**Commission économique pour l'Europe**

**Forum mondial de la sécurité routière****Quatre-vingt-septième session**

**Convention de 1968 sur la signalisation routière****Propositions d'amendements à la Convention de 1968  
sur la signalisation routière****Communication de la Lituanie et du Luxembourg**

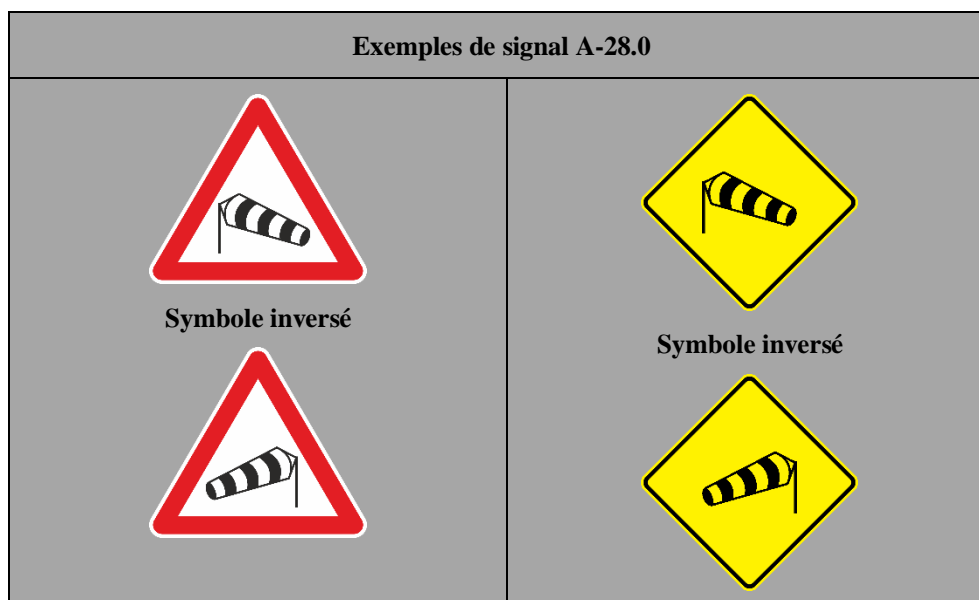
**Le signal A-28.0 annonce une section de route où souffle fréquemment un vent latéral violent. Le symbole peut être inversé.**

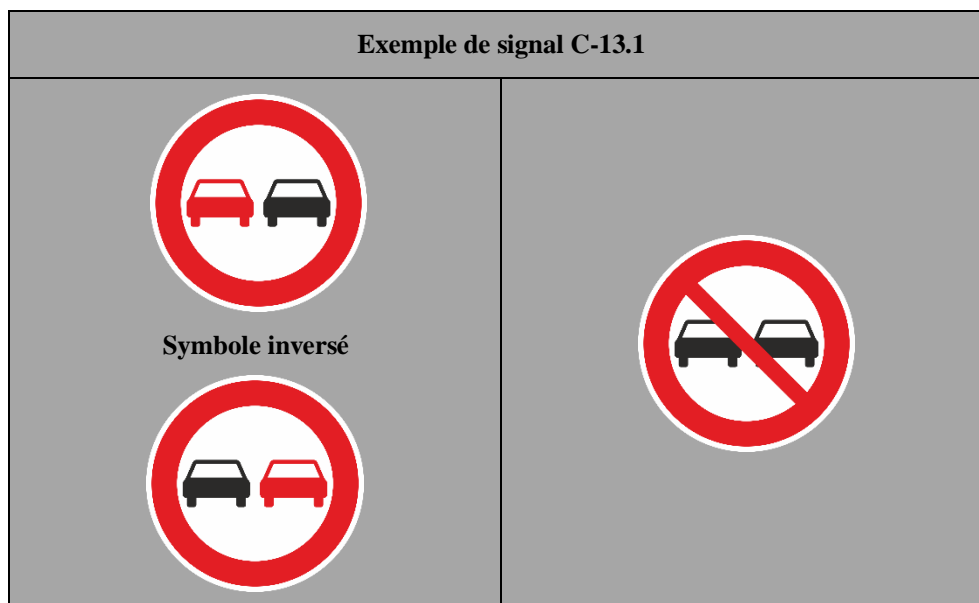
**Le signal C-13.1 notifie** ~~a) Pour notifier qu'en supplément des prescriptions générales imposées pour le dépassement par les textes en vigueur, il est interdit de dépasser les véhicules à moteur autres que les cyclomoteurs à deux roues et les motocycles à deux roues sans side-car circulant sur route,~~ **il sera employé le signal C, 13a « INTERDICTION DE DÉPASSER ».** **Lorsque la circulation se fait à gauche, le symbole est inversé. Les Parties contractantes ont le choix entre les variantes du signal avec ou sans barre oblique rouge.**

#### INTERSECTION À SENS GIRATOIRE OBLIGATOIRE

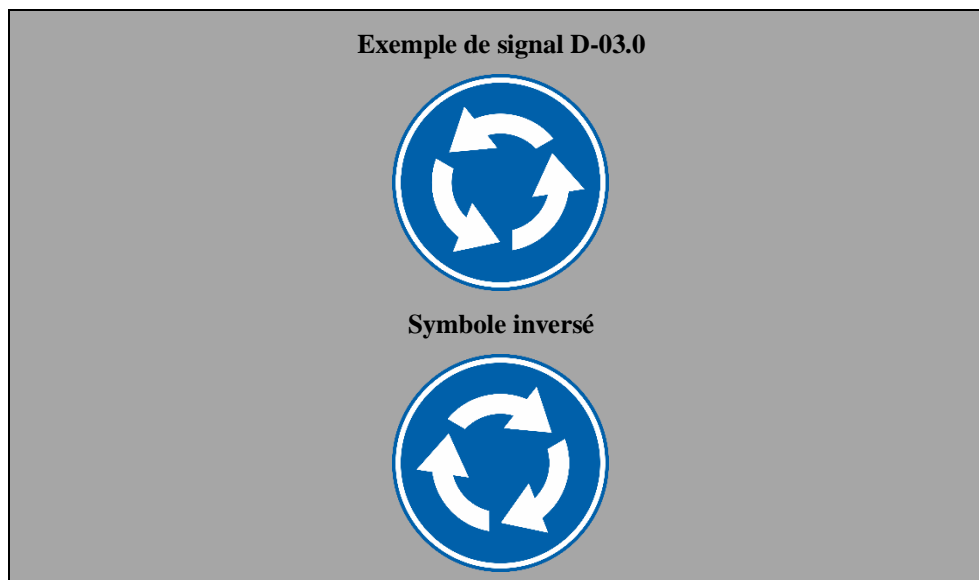
3. Le signal ~~D, 3~~ **D-03.0** «~~INTERSECTION À SENS GIRATOIRE OBLIGATOIRE~~» notifie ~~aux conducteurs~~ **que les véhicules** qu'ils sont tenus de suivre les directions indiquées par les flèches au sens giratoire. Si le sens giratoire **obligatoire** est signalé par le signal ~~D, 3~~ **D-03.0** et par le signal ~~B, 1~~ **B-01.0** ou ~~B, 2~~ **B-02.0**, le ~~conducteur~~ véhicule qui se trouve déjà sur l'intersection à sens giratoire a la priorité. **Lorsque la circulation se fait à gauche, le symbole est inversé.**

## EXTINCTEUR

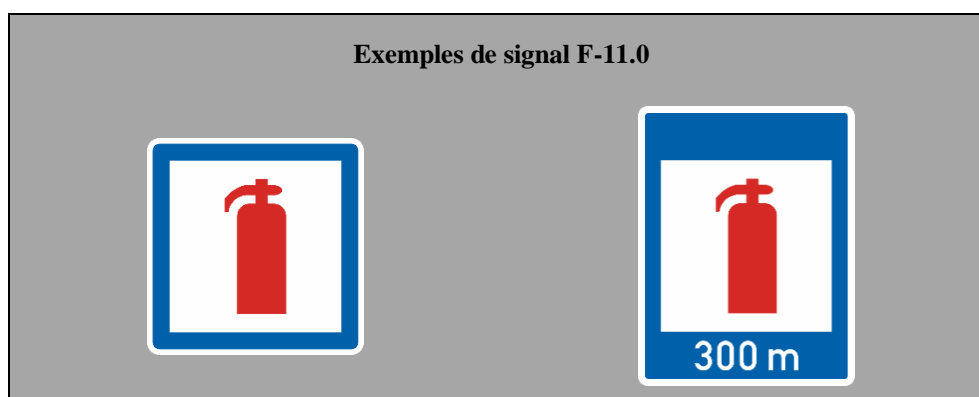
Le signal ~~F-18~~ F-11.0 «~~EXTINCTEUR~~» informe de la présence d'un extincteur. Le symbole est rouge.

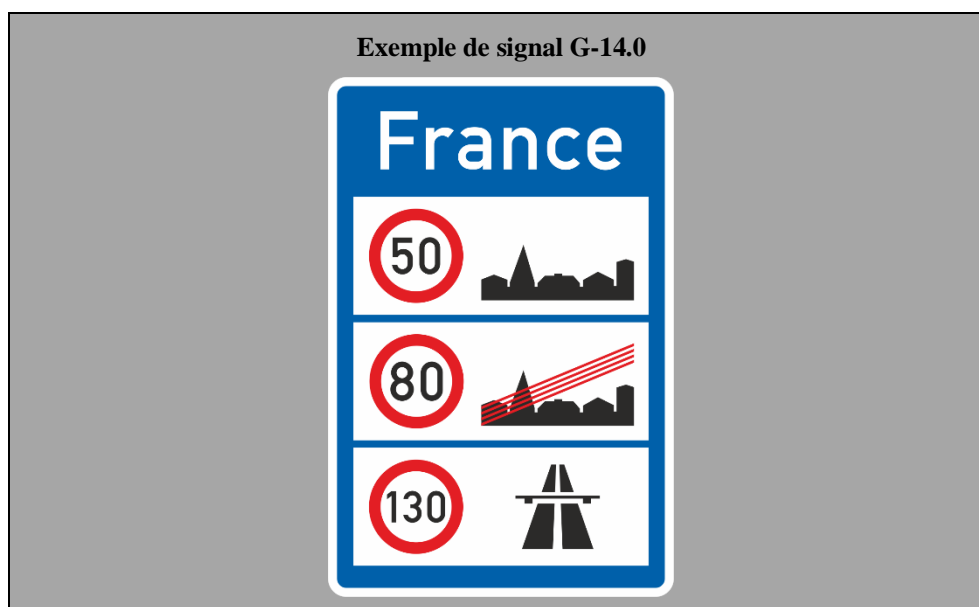
Le signal G, 14 "~~LIMITES DE VITESSE GÉNÉRALES~~" est employé, particulièrement à proximité des frontières nationales, pour indiquer **Le signal G-14.0 indique** les limites de vitesse générales en vigueur dans un pays ou dans une de ses subdivisions. **Il est en particulier employé à proximité des frontières nationales.** Le nom ou le signe distinctif du pays, accompagné si possible de l'emblème national, figure au haut du signal. Le signal indique les limites de vitesse générales en vigueur dans le pays, dans l'ordre suivant : 1) dans les agglomérations ; 2) hors des agglomérations ; 3) sur les autoroutes. Le cas échéant, le symbole du signal E, 6 a-E-06.1 « Route pour automobiles » peut être utilisé pour indiquer la limite de vitesse générale sur les routes pour automobiles.

La bordure ~~Le fond~~ du signal et sa partie supérieure ~~sont est~~ bleues ; le nom du pays et le fond des ~~trois~~ cases **rectangulaires internes (dont le nombre ne dépasse de préférence pas quatre)** sont blancs. **Dans** Les symboles utilisés dans les cases ~~rectangles~~ supérieure et centrale sont noirs, et le symbole figurant dans la case centrale porte une barre oblique rouge **du haut et du centre figurent respectivement le signal E-07.3 ou le symbole correspondant et le signal E-07.4, ou le symbole correspondant.**
